**INFORME DE HITO DE CONTROL
N° 009-2023-OCI/0446-SCC**

**“RECUPERACIÓN DE LOS SERVICIOS DE RECREACIÓN
ACTIVA Y PASIVA EN EL PARQUE DEL NIÑO Y DE LA
FAMILIA DEL CENTRO POBLADO SAN ANTONIO, DEL
DISTRITO DE MOQUEGUA, PROVINCIA MARISCAL NIETO –
MOQUEGUA”**

**HITO DE CONTROL N° 1 - EJECUCIÓN FÍSICA DE LA OBRA
AL MES DE MAYO DE 2023**

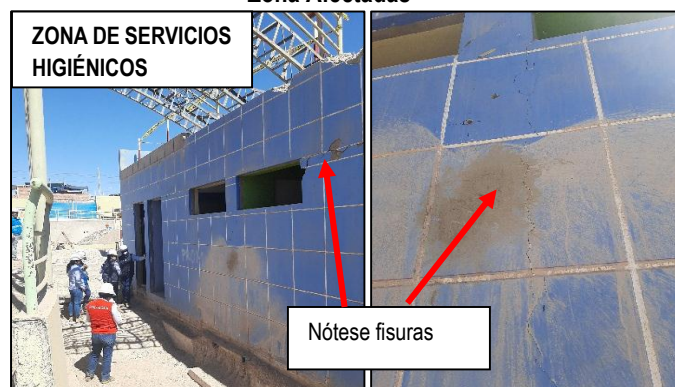
De lo expuesto, existe discrepancia entre el estudio de mecánica de suelos y lo evidenciado en la visita de inspección, toda vez que el estrato de arcilla se observó a menos de 1,00 m de profundidad, y las calicatas se realizaron a 2,50 m de profundidad sin evidenciar presencia de arcilla.

**Imágenes n.º 18, 19 y 20
Controles Visibles de Almacén**

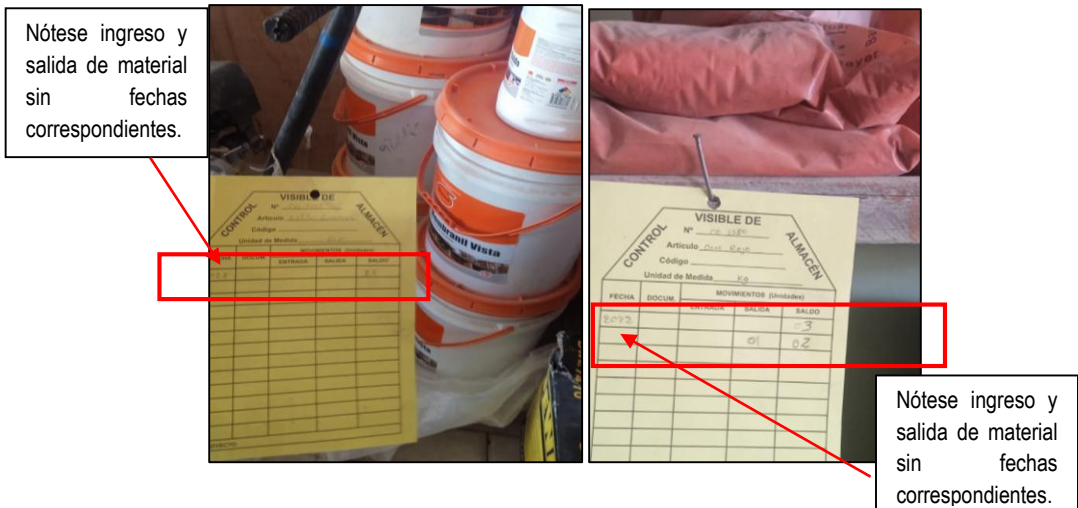
Se constató en el almacén de la Obra, que las tarjetas de control visible de almacén no se encuentran actualizadas a la fecha, situación que fue consignada en el Acta n.º 03-2023-OCI-MPMN de 18 de mayo, verificando lo siguiente:

Nótese en el empaque de las bolsas de cemento, fechas de vencimiento impresas como 1 de marzo de 2023.

Nótese en el empaque de las bolsas de cemento, fechas de vencimiento impresas como 1 de marzo de 2023.

Imagen n.º 31
Ubicación de la Escalera

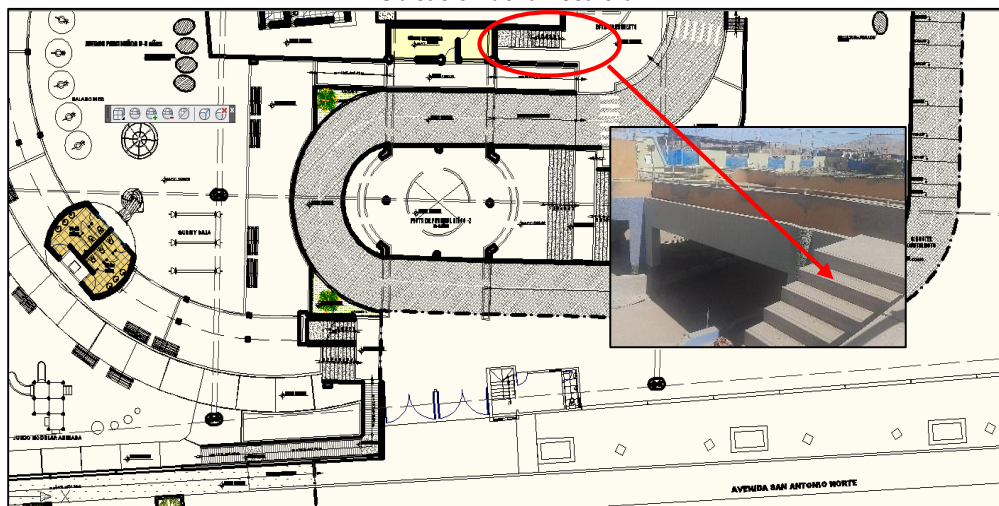
6. DEFICIENCIA TÉCNICA CONSTRUCTIVA EN LA EJECUCIÓN DE LA PARTIDA 01.02.06.04.04 CONCRETO EN GRADAS Y RAMPAS F'C=175 kg/cm², AFECTARÍA LA CALIDAD DE LA OBRA Y VIDA ÚTIL DEL PROYECTO.

De la revisión y análisis de la información proporcionada por la Entidad y como resultado de la visita de inspección realizada por la comisión de control, se advierte que la escalera colindante al cuarto de máquinas correspondiente a la partida 01.02.06.04.04 Concreto en gradas y rampas f'c = 175 kg/cm², presenta formación de vacíos y segregación en el concreto también llamado "cangrejera", dicha situación fue descrita en el Acta n.º 03-2023-OCI-MPMN suscrita el 18 de mayo de 2023: "La escalera colindante al cuarto de máquinas **presenta cangrejas**, para lo cual la residente manifiesta que fue ejecutado en el año 2022 (...)". Énfasis agregado.
